Wartungshinweis für VAG-Nebenaggregatetriebe mit 1.9 TDI-Motoren ohne Generatorenfreilauf

Motor: 1.9 TDI

Art-Nr.: 533 0081 30 (SH)*

INA 0037

Bild 1: Spanneinheit 533 0081 30 - verwendet in 1.9 TDI-Motoren

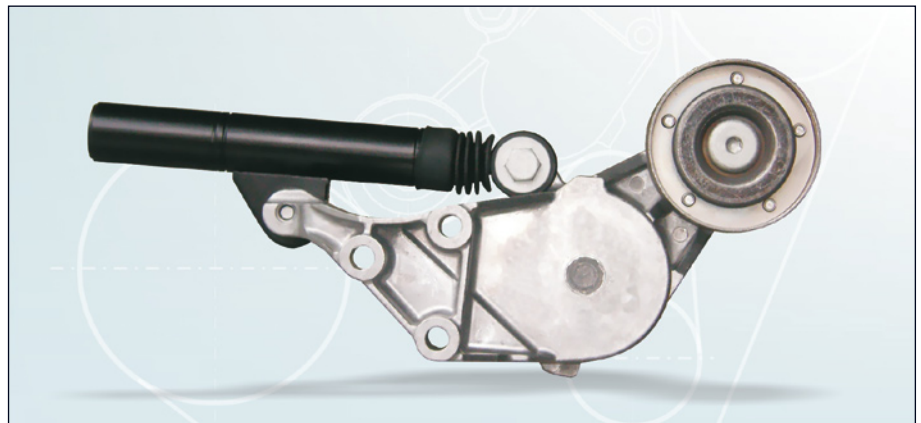
Durch starke dynamische Bewegungen des Keilrippenriemens kann es im ungünstigen Fall zu Geräuschbildungen, bis hin zur Beschädigung des Keilrippenriemenspanners kommen.

Die Folge ist ein Ausfall des gesamten Nebenaggregatetriebes, was zum Liegenbleiben des Fahrzeugs führt.

In den Nebenaggregatetriebe mit der Spanneinheit 533 0081 30 (Bild 1), ist die starre Riemenscheibe am Generator durch einen INA-Generatorenfreilauf zu ersetzen (Bild 2). Sollte bereits ein Generatorenfreilauf verbaut sein, ist dieser auf Funktion zu überprüfen.
